Étude d'impact sur l'environnement

Volume 4
Réponses aux questions
et commentaires

Dossier n° 3211-12-194
8 octobre 2013

Parc éolien Mesgi'g Ugju's'n

Figure 1 Territoire arpenté dans la zone d'étude

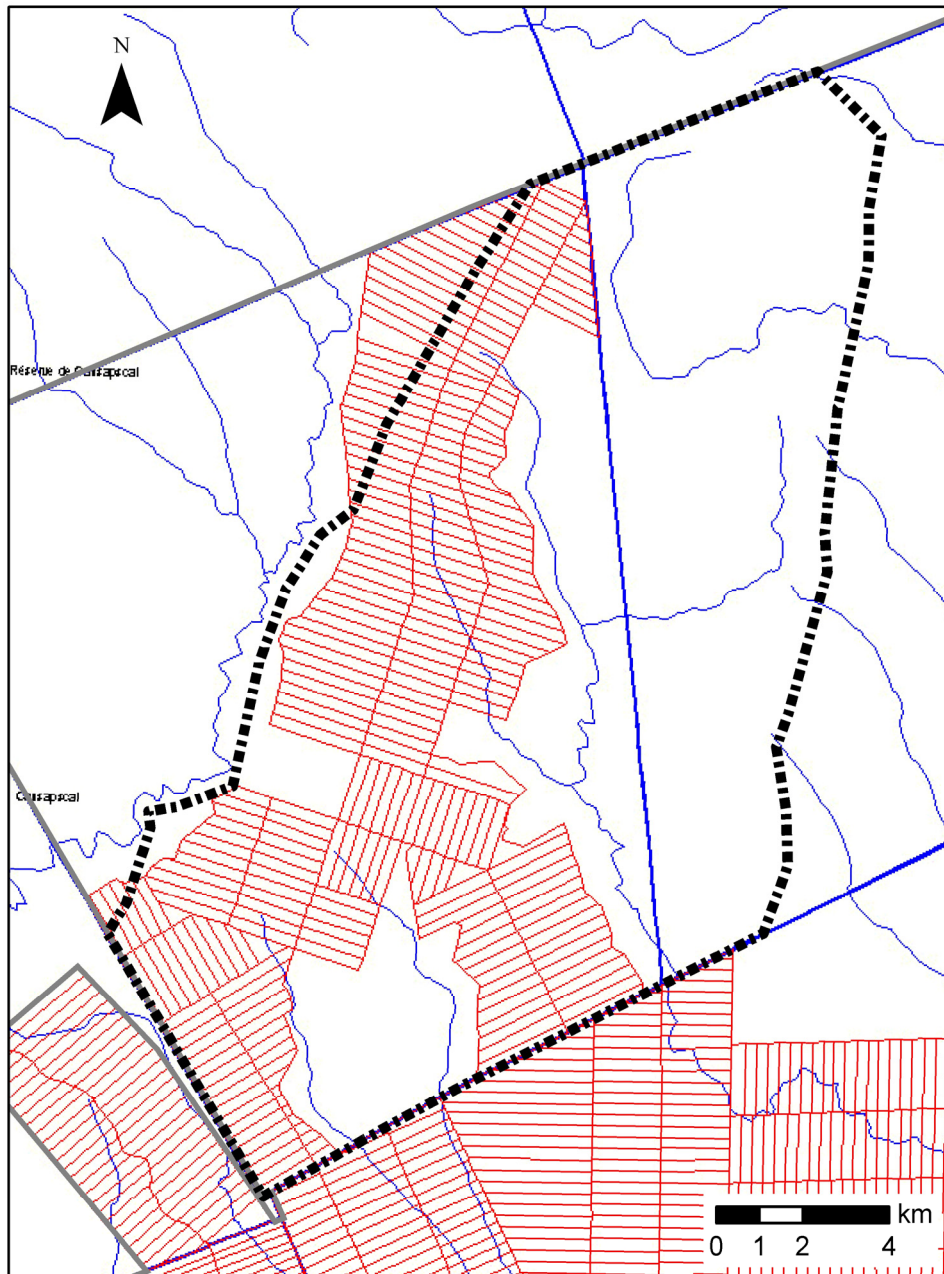
Par ailleurs, la description de la zone d'étude (page 2-12) est insuffisante. À l'intérieur de la zone d'étude, il existe du territoire non organisé et du territoire organisé. Dans ce dernier cas, le territoire est loti. L'initiateur doit localiser et décrire ces terrains (lots, rangs, cantons). L'initiateur doit également identifier sur une carte le territoire non organisé et le territoire organisé.

Finalement, la zone d'étude du parc éolien est entièrement située sur le territoire non organisé (TNO) Rivière-Nouvelle compris dans la municipalité régionale de comté (MRC) d'Avignon, dans la région

administrative Gaspésie-Îles-de-la-Madeleine. Selon les données du MRN (2013), la zone d'étude comprend bien des territoires arpentés sur le territoire non organisé (figure 1). Il s'agit des lots des rangs 1 à 11 du canton Fauvel.

Projets éoliens en Gaspésie et au Bas-Saint-Laurent

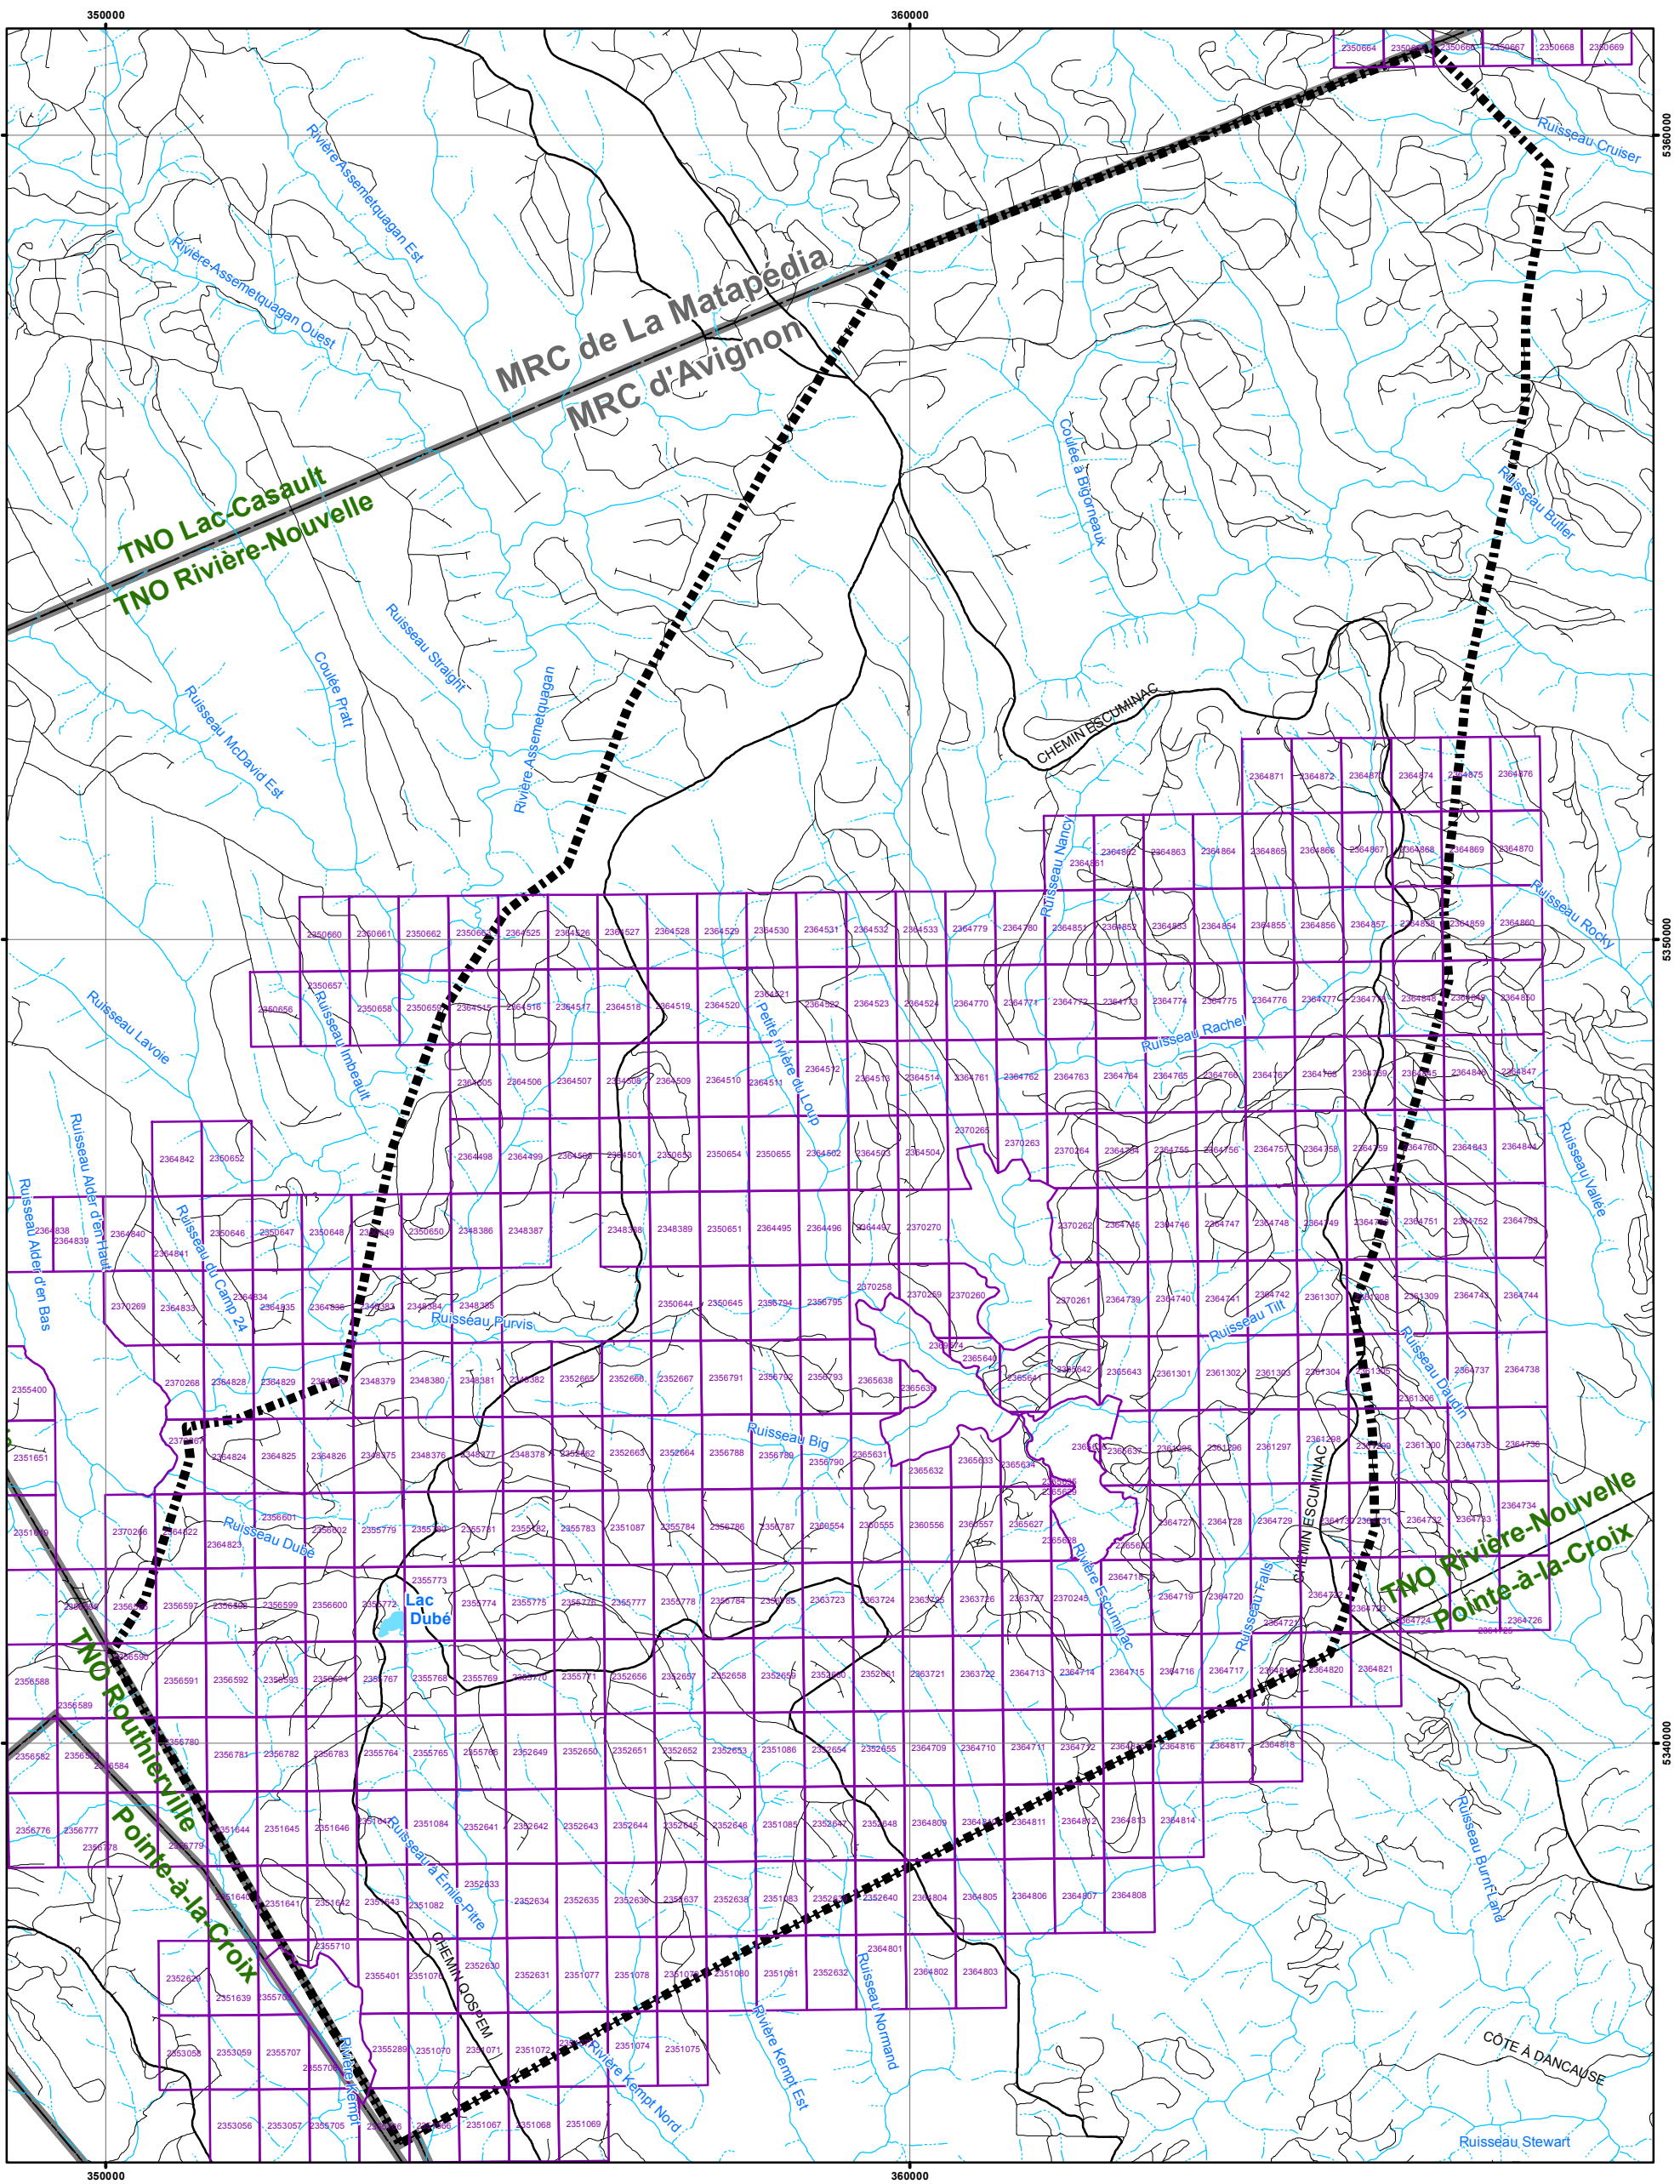
- QC 1** Afin de compléter la section sur le contexte (page 1-3), il serait utile d'avoir une carte présentant tous les parcs éoliens (installés ou projetés) du Bas-Saint-Laurent et de la Gaspésie.

- RQC 1 La carte 1 illustrant les parcs éoliens installés ou retenus par Hydro-Québec au Bas-Saint-Laurent et en Gaspésie est présentée à l'annexe A.
- QC 2** À la page 3-1 du volume 1, une description du projet est présentée. Cependant, aucune spécification du turbinier n'est faite. Est-il possible de savoir avec quel turbinier l'initiateur fera affaire?

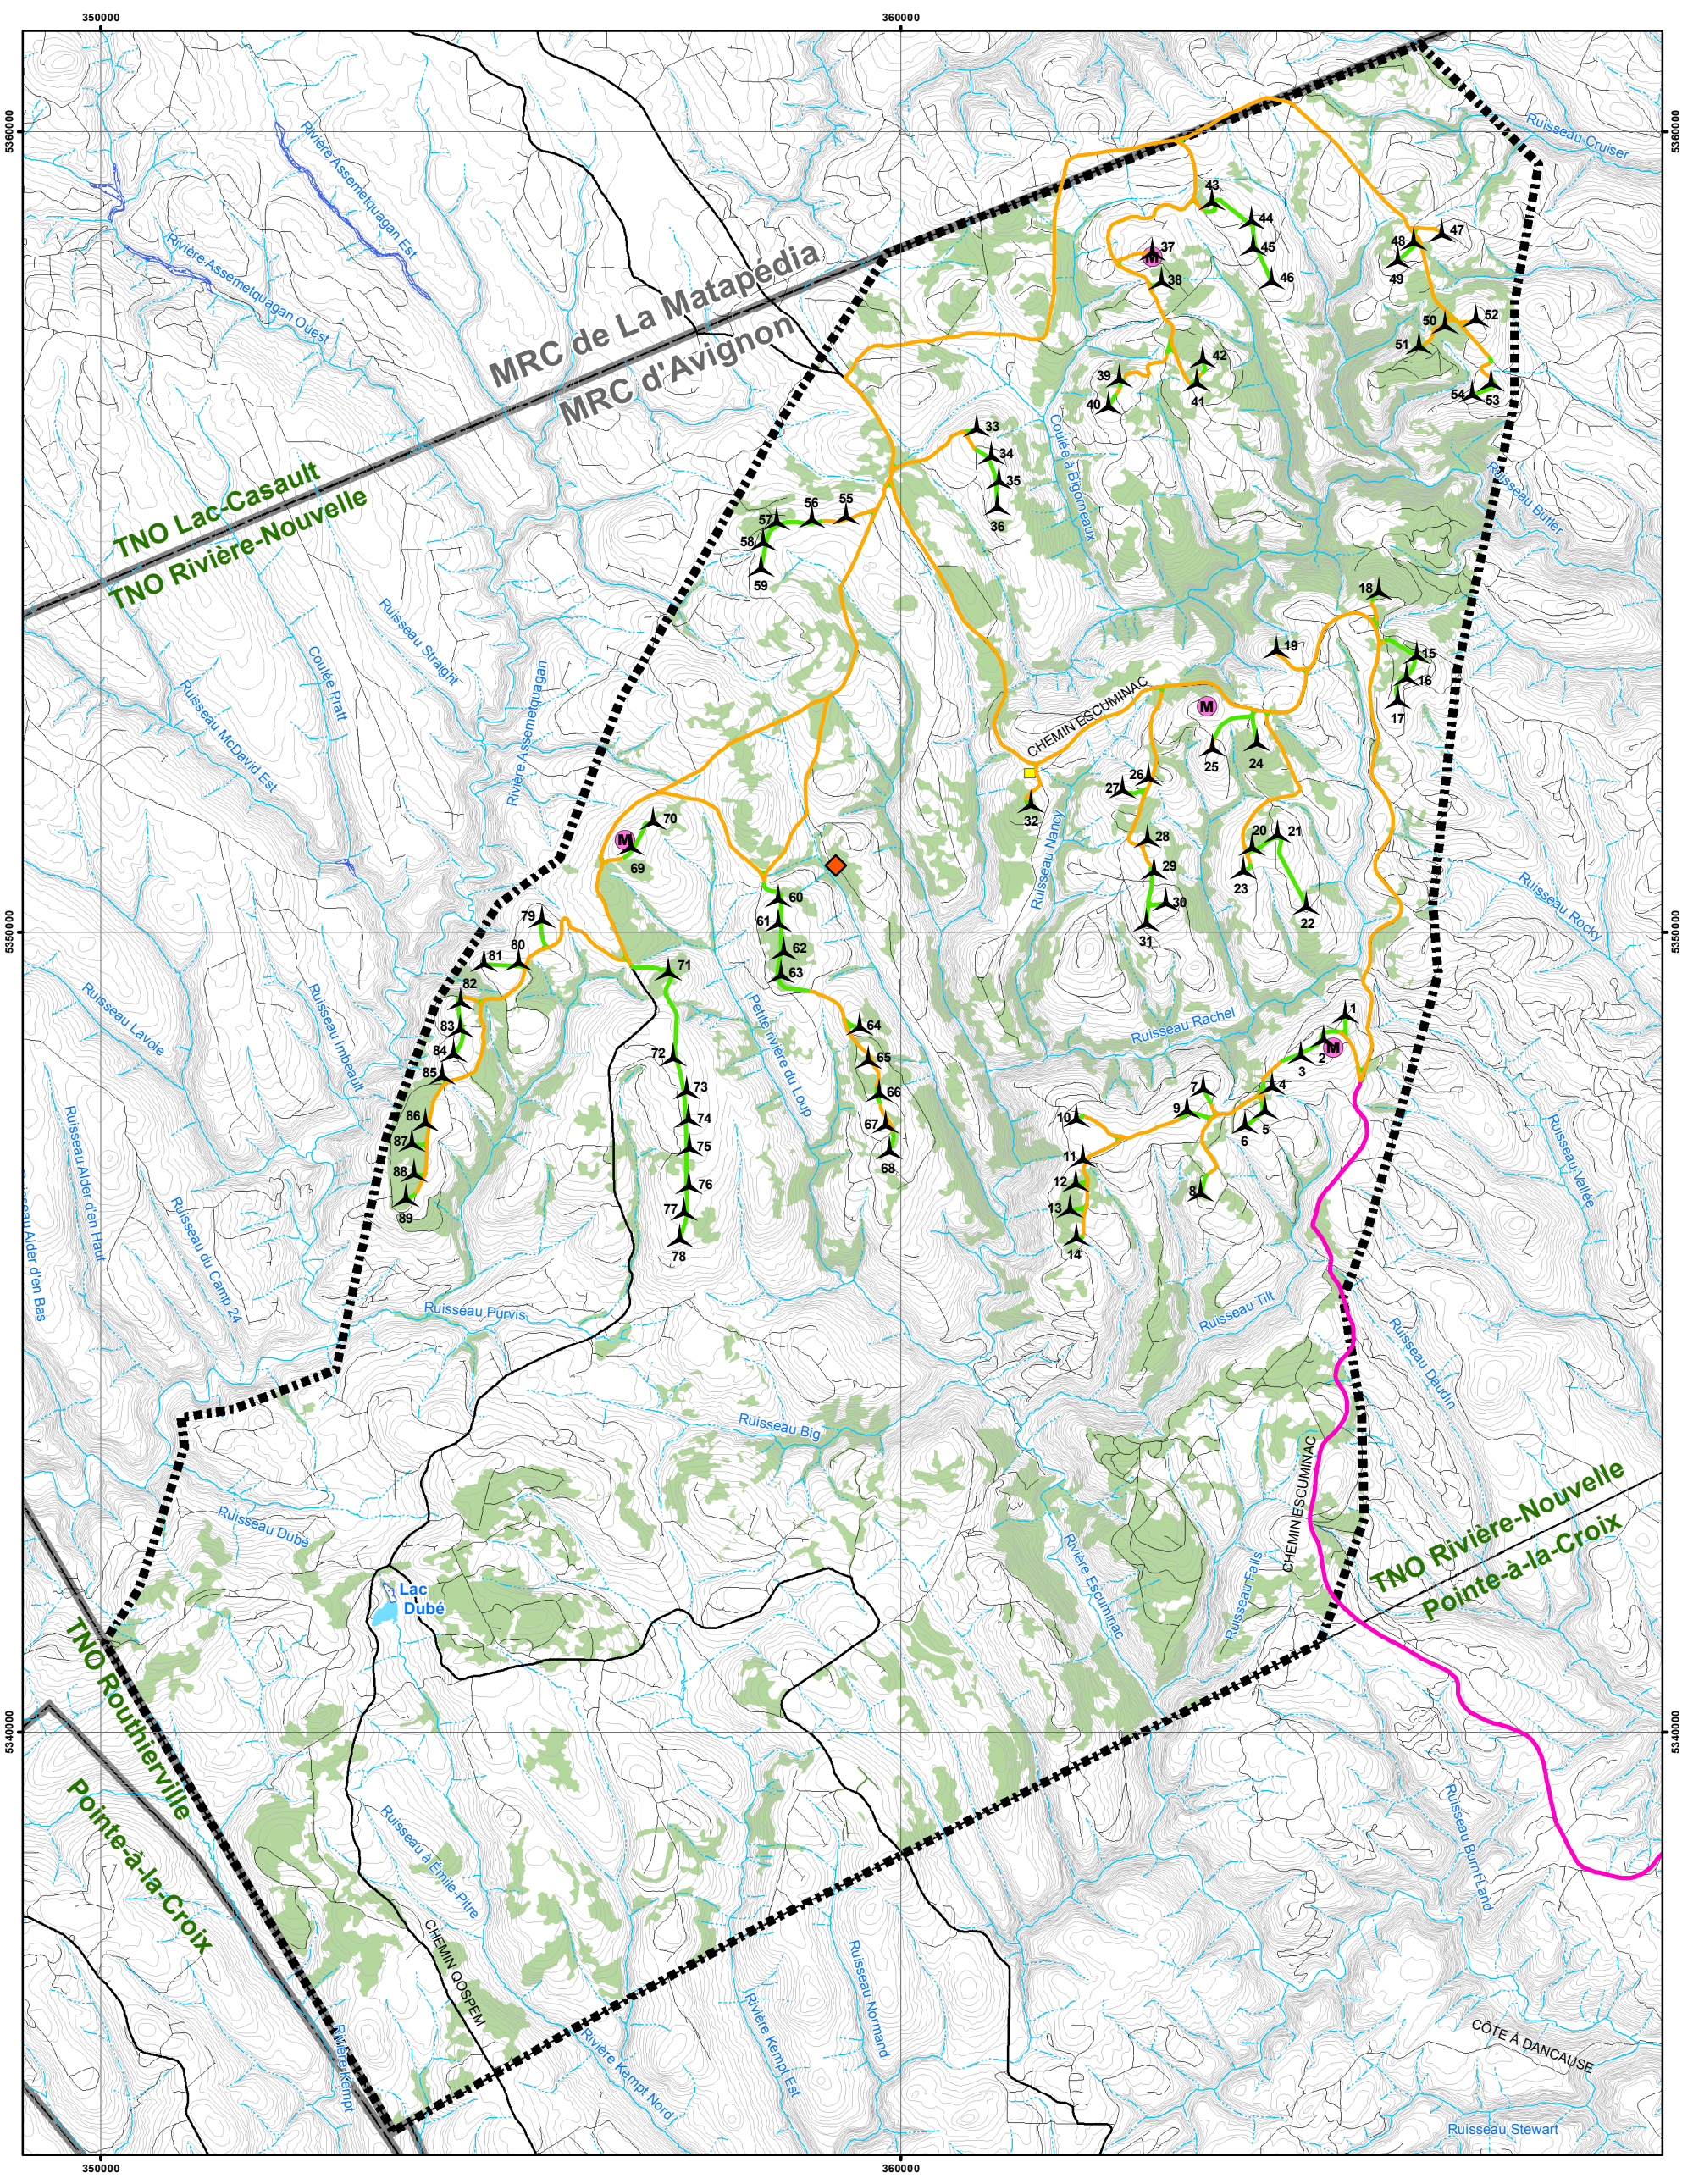
QC 6 À la page 2-44, l'initiateur énonce l'existence de 345 claims localisés en tout ou en partie dans la zone d'étude. Le promoteur doit illustrer ces claims, dans la zone d'étude, sur une carte. De plus, le titre de cette section doit être modifié par le suivant : « Activités d'exploration et d'exploitation des substances minérales ». Finalement, l'initiateur doit indiquer l'impact éventuel du projet de parc éolien sur les activités d'exploration ou d'exploitation minière et les mesures qu'il prévoit appliquer pour harmoniser l'accès au territoire des titulaires de titres miniers et l'exécution de leurs travaux, par exemple : l'existence d'entente avec ceux-ci.

RQC 6 La carte 2 illustrant les titres d'exploration minière situés entièrement ou en partie dans la zone d'étude est présentée à l'annexe A.

Figure 2 Géologie de la zone d'étude du parc éolien Mesgi'g Ugju's'n (le polygone rouge délimite la zone d'étude) (Brisebois et coll. 1991)

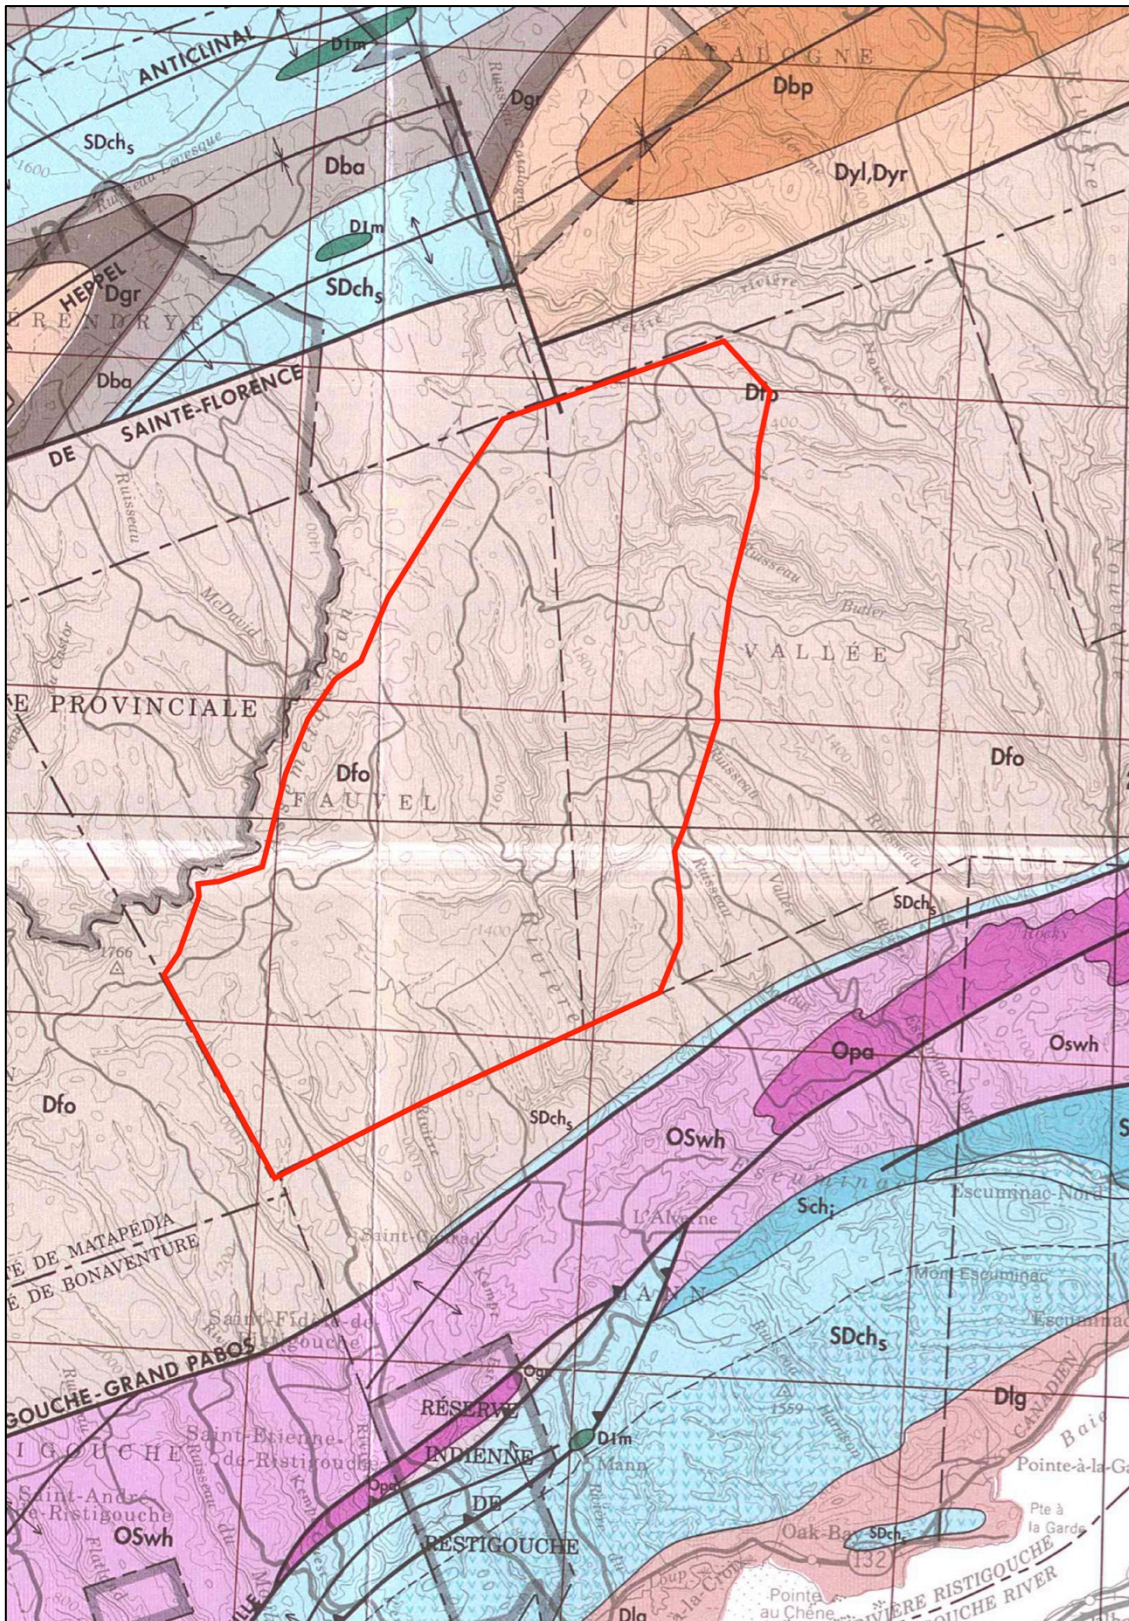
QC 5 L'initiateur doit fournir une carte géologique de la zone d'étude.

RQC 5 Une carte géologique était présentée dans l'étude archéologique (figure 2, étude 5, volume 3). Cette carte est reprise à l'annexe B du présent document. Le substrat rocheux de la zone d'étude se caractérise par des mudrock, grès, calcaire et conglomérat du Groupe de Fortin.
